Avis délibéré sur le projet d'exploitation

Parc éolien de Sévigny-Waleppe

à Sévigny-Waleppe (08)

n°MRAe 2019APGE74

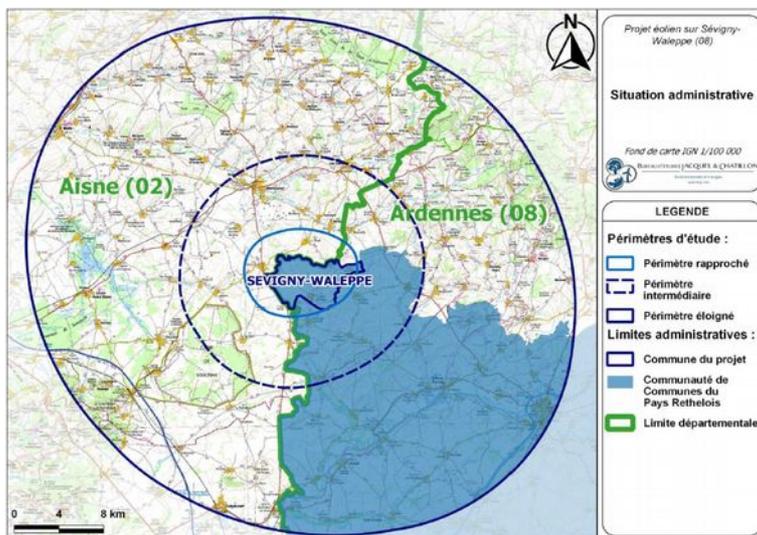
S'agissant du SRE, si le projet respecte l'un des principes directeurs du SRE, en évitant toute implantation d'éoliennes en forêt, il ne se conforme pas à la recommandation demandant un retrait minimum de 200 m par rapport aux boisements et aux haies existants (plusieurs des éoliennes sont à moins de 200 m des lisières boisées), afin de protéger au mieux les secteurs boisés et les lisières.

L'Ae recommande à l'exploitant d'explicitier et de justifier le choix d'implantation des éoliennes à proximité des lisières de forêts, à une distance inférieure aux 200 m recommandés par le SRE et d'en présenter les conséquences sur les secteurs boisés, les habitats et les espèces.

Cartographie des enjeux « chiroptérologiques » sur la ZIP

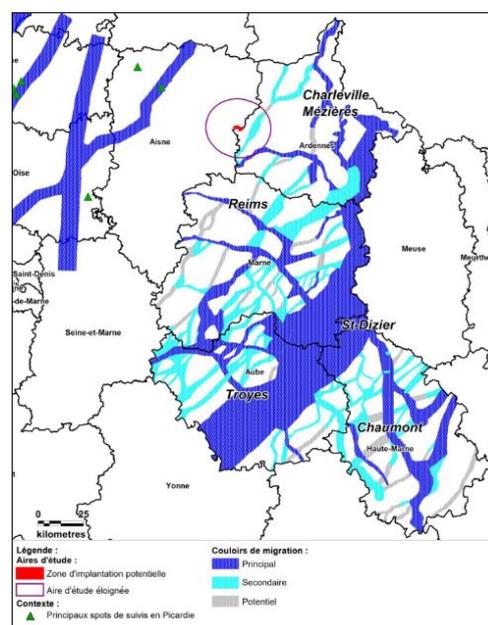
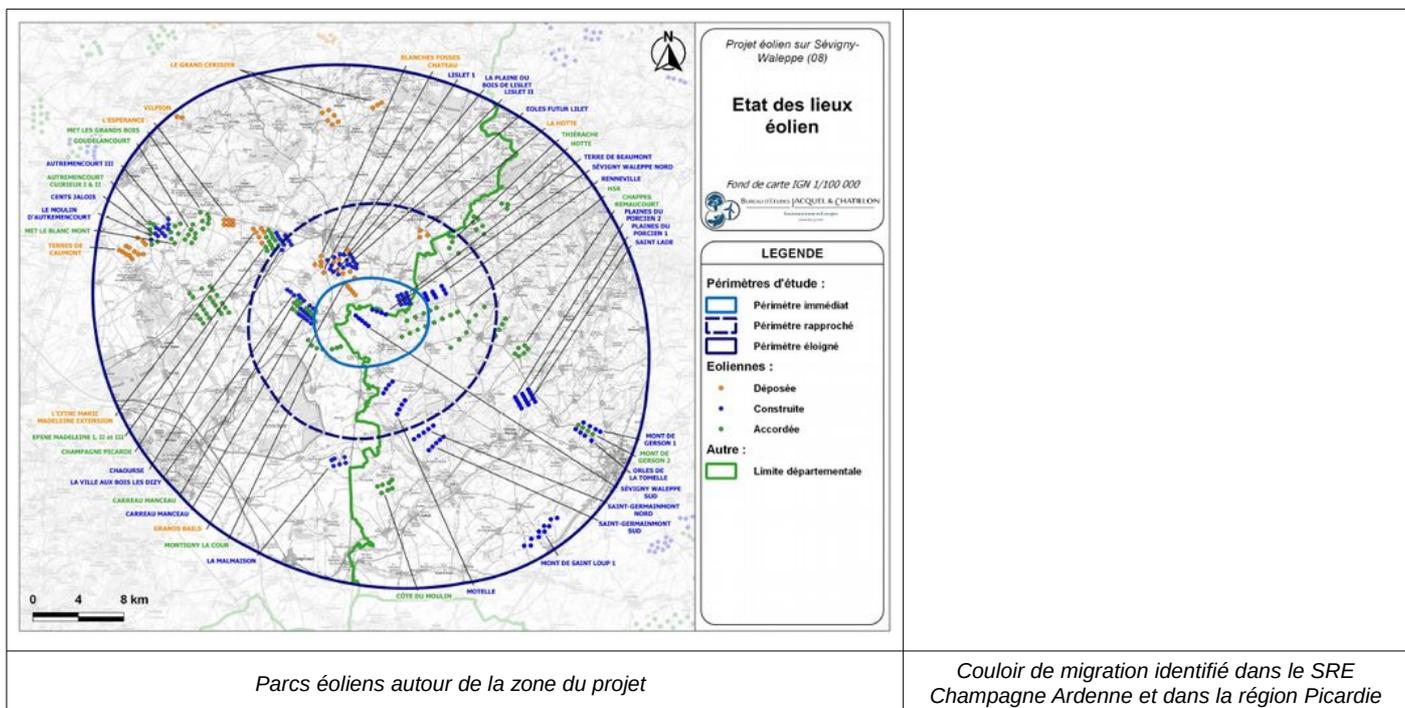
Les zones d'enjeux forts se concentrent autour des zones de boisements et l'enjeu décroît avec l'éloignement des lisières boisées. L'expertise réalisée dans le cadre du projet et les données bibliographiques s'accordent sur le fait que l'activité des chauves-souris, toutes espèces confondues, est forte à moins de 50 m des lisières boisées et des haies. Au-delà de cette distance, l'activité diminue rapidement pour devenir très faible à plus de 100 m. La recommandation habituellement retenue, reprise notamment par le SRE, est de maintenir les éoliennes éloignées de plus de 200 m des espaces boisés. L'implantation des éoliennes E2 et E4 évite toute haie ou boisement dans un rayon de 200 m. Les bouts de pales des éoliennes E3, E5 et E6 sont situées entre 103 et 200 m des lisières. Le pétitionnaire a respecté un éloignement minimum de 100 m des lisières conformément aux conclusions de son expertise.

L'Ae estime que les mesures proposées par l'exploitant sont répondent aux enjeux. En particulier, la mise en place du bridage nocturne permettra de limiter fortement l'impact du projet malgré la proximité de certaines éoliennes des lisières boisées.

L'Ae recommande cependant de préciser la vitesse du « cut-in-speed », correspondant au modèle d'éolienne envisagé, en deçà de laquelle les éoliennes seront bloquées afin réduire le risque de collision avec la faune volante.
